Determinazione N. 204 / 2012

Oggetto: DETERMINA FAVOREVOLE DI VALUTAZIONE D'IMPATTO AMBIENTALE DI CUI ALL'ART. 26 DEL D.LGS N. 152/06 E S.M.I. RELATIVA AL PROGETTO PRESENTATO DALLA DITTA JESOLO 3000 S.R.L. IN MERITO ALLA REALIZZAZIONE DEL CENTRO COMMERCIALE "JESOLO MAGICA" IN AREA EX CATTEL IN COMUNE DI JESOLO

*Purere n. 19/2011*

Intervento: Centro commerciale "Jesolo Magica". Comune di localizzazione: Jesolo

ACCESSI/RECESSI SOLUZIONE 1 PARCHEGGIO INTERRATO (integrazione 85739 del 15/11/2011)

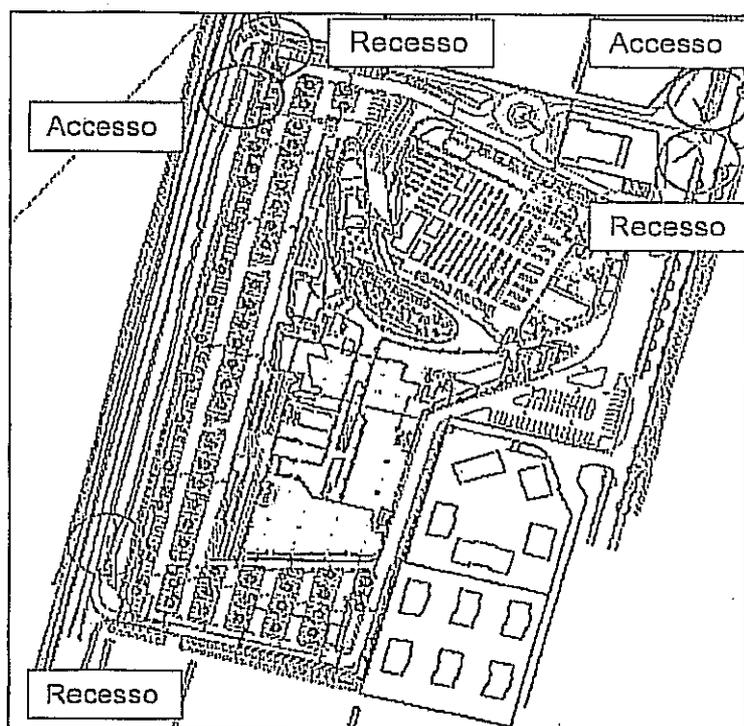
Nella soluzione 1 il parcheggio presenta due accessi, uno posizionato in Via Roma Destra a nord del lotto, uno situato in Via Adriatico, anch'esso a Nord dell'ambito. L'accesso di Via Roma Destra che è anche recesso immette in una bretella lunga circa 75 mt. che termina in una rotatoria, la quale smista i flussi di traffico verso il parcheggio interrato e quello di superficie. Almeno 55 metri di ulteriore accumulo sono disponibili in qualunque direzione, a valle della rotatoria, per i veicoli in cerca di un posto di sosta. La bretella di ingresso da Via Roma Destra prosegue ad Ovest dopo la citata rotatoria e diventa la strada che smista i veicoli da/per Via Adriatico. Qui l'accesso dalla strada principale è munito di corsia di decelerazione; entro l'area PUA sono disponibili 115 mt. per l'accumulo dei veicoli sino alla predetta rotatoria.

Per quanto riguarda i recessi, questi sono tre, di cui due collocati su Via Adriatico (a nord e a sud dell'ambito) e dotati di corsia di accelerazione, mentre il terzo è su Via Roma Destra a nord del lotto.

Per i veicoli commerciali e i dipendenti, accesso e recesso sono separati da quelli dei clienti e si situano lungo la Via Roma Destra a partire dalla quale si sviluppa una strada di servizio della attigua area residenziale.

3. Il parcheggio sia realizzato all'esterno dell'edificio, così come previsto nello scenario 3 delle integrazioni acquisite agli atti con protocollo n. 85739 del 15/11/2011.

#### ACCESSI/RECESSI SOLUZIONE 2 PARCHEGGIO SCOPERTO (integrazione n. 85739 del 15/11/2011)

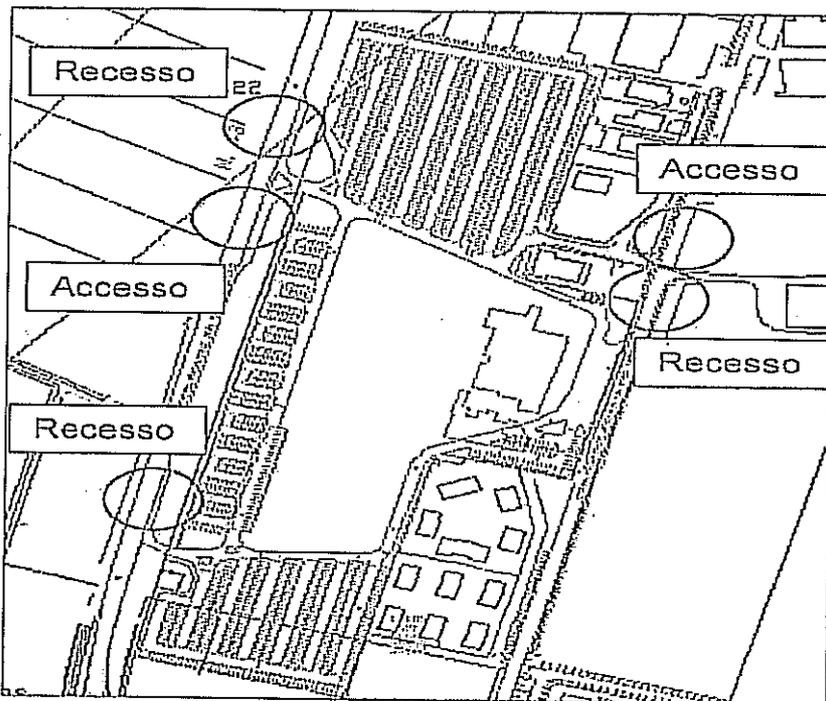
Il parcheggio presenta ancora due accessi, di cui uno posizionato in Via Roma Destra a nord del lotto, l'altro situato in Via Adriatico, a nord del complesso commerciale, in corrispondenza della suddivisione dei due parcheggi di superficie ad ovest e nord. Il primo mantiene la posizione prevista nello stato di progetto 1, mentre il secondo subisce una leggera traslazione a nord.

Per quanto riguarda i recessi questi sono ancora tre, di cui due su Via Adriatico e dotati di corsia di accelerazione e uno su Via Roma Destra in corrispondenza dell'accesso.

Nulla cambia rispetto alla soluzione 1 per gli accessi e i recessi destinati a veicoli commerciali e dipendenti.

L'accumulo dei veicoli in manovra avviene interamente all'interno delle pertinenze del complesso commerciale per quel che concerne accessi e recessi. In ogni caso, le superfici di manovra sono sufficienti ad evitare ripercussioni sulla circolazione all'esterno dell'area commerciale.

*In merito alla soluzione con parcheggio scoperto si evidenzia che è in corso in comune di Jesolo la procedura per l'adozione della variante allo strumento urbanistico vigente necessaria per rendere idonea l'area ad uso parcheggio. Tale procedura prevede l'acquisizione da parte del comune del parere del Genio Civile in merito alla compatibilità idraulica della variante proposta, ad oggi ancora non dato.*

6. Fermo restando la soluzione di parcheggio scoperto (Allegato 13 alla nota n. 85739 del 15/11/2011), si prescrive quanto segue:

- a) gli accessi all'area ed egressi dalla stessa abbiano raggi di curvatura interna almeno di 15 metri al fine di agevolare le manovre;

- b) accesso-uscita su via Roma destra (S.P. 42): ai fini della sicurezza, venga portato il tratto più prossimo alla S.P. 42 della pista ciclabile sul lato opposto della bretella in argomento in modo da collegarla direttamente con la pista ciclabile esistente più a nord lungo la medesima provinciale;

- c) viabilità interna asse di collegamento tra S.P. 42 e S.R. 43: siano previsti raggi di curvatura interna di almeno 15 metri per una maggior sicurezza delle manovre;

- d) la viabilità interna con tronchi bidirezionali abbia sempre larghezza superiore ai 6 metri.
7. La progettazione esecutiva del parcheggio scoperto, di cui al precedente punto 3, dovrà essere realizzata in conformità alle prescrizioni che saranno formulate dal competente consorzio di bonifica, relativo all'invarianza idraulica.
